监 理 检 查 记 录 表

工程名称：中设国联于都 60MWp（二期 40MWp）光伏电站中草药种植一体化项目 编号： 018

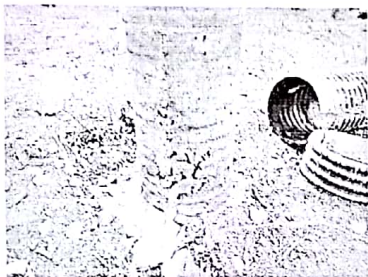
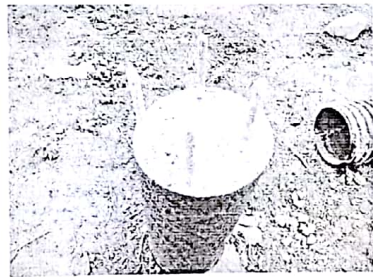
施工单位	信息产业电子第十一设计研究院科技工程股份有限公司	监理单位	常州正衡电力工程监理有限公司
检查时间	2018.03.26	检查地点	光伏 4 区
检查类型	☐ 巡视 ☐ 定期 ☒ V 专项		
施工及检查情况简述	根据设计要求对光伏 4 区基桩地面地脚螺栓浇注部分进行检查。检查人员：监理 贾东生		
检查结果	1、浇注捣振不合格  2、浇注桩不垂直  3、地脚螺栓与浇注桩中心不对称  4、上下俩模板错位 		
整改要求	对以上问题要求尽快进行整改		
检查人	贾东生 2018.3.26	施工项目部 签收人/日期	司振东 2018.3.26
整改情况	整改负责人： 日期：		
复查意见	复查人： 日期：
